改善箇所説明図

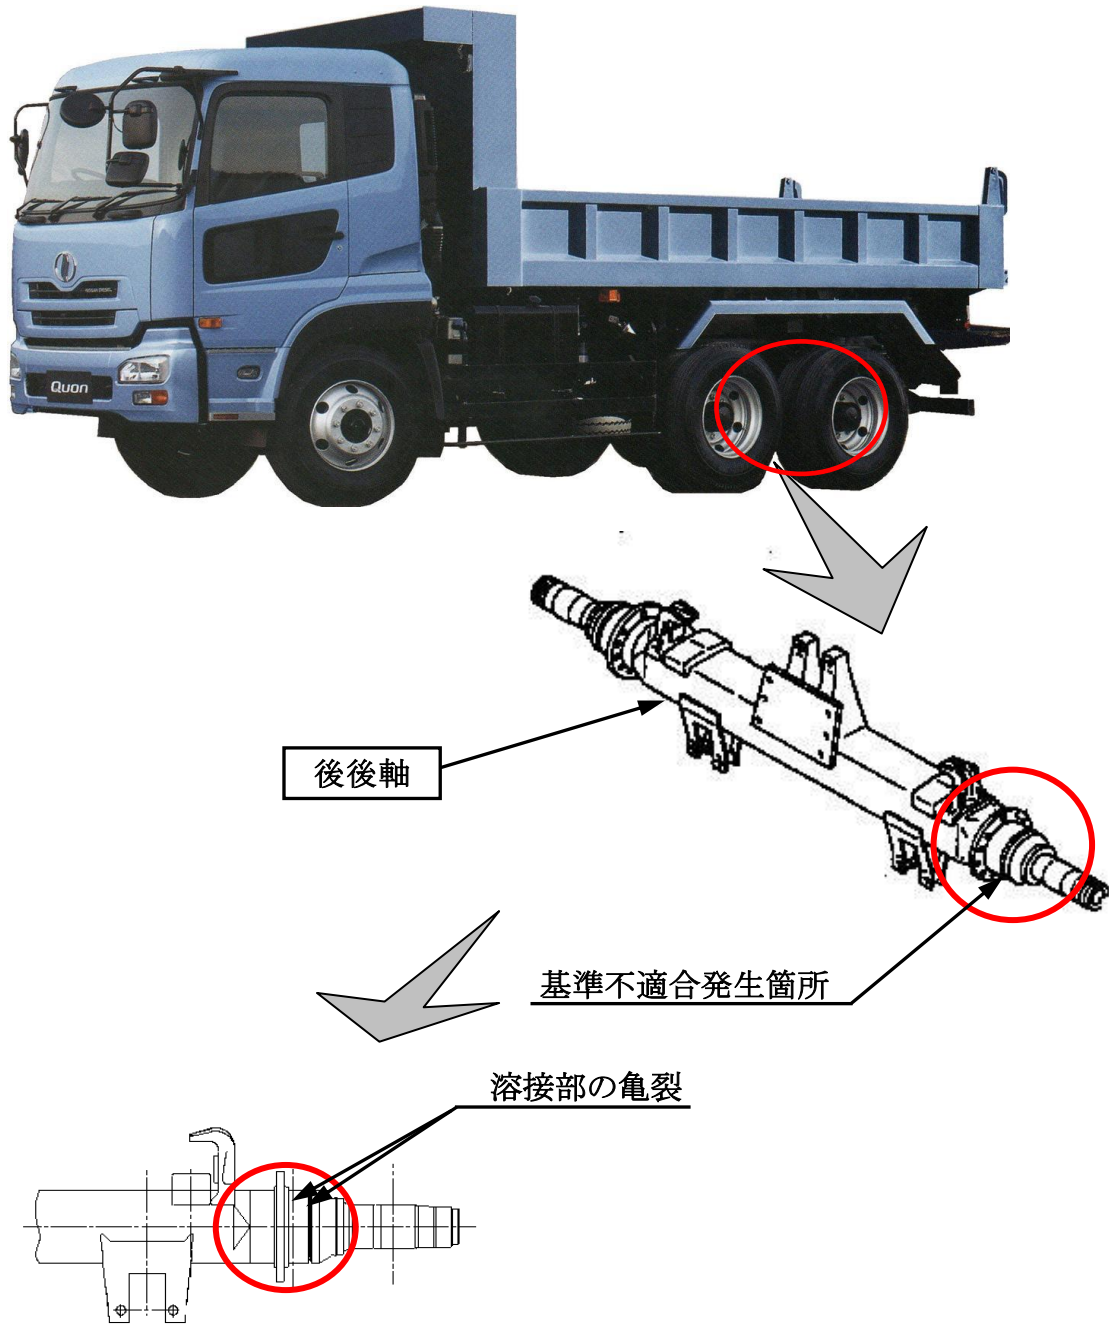
大型貨物車(後前1軸駆動3軸車)の後後軸において、一部の車両で、使用環境に対する強度の余裕が少ないため、当該車軸に亀裂が発生する場合があります。そのため、そのままの状態で使用を続けると、亀裂が進行し、最悪の場合、車軸が折損するおそれがある。

全車両、架装仕様の確認を行い、対象車両については、後後軸を対策品に交換する。また、車両使用上の注意喚起を行う。

注： 内は交換部品を示す。

識別： 後後軸後方中央部に白色ペイントを塗布する。
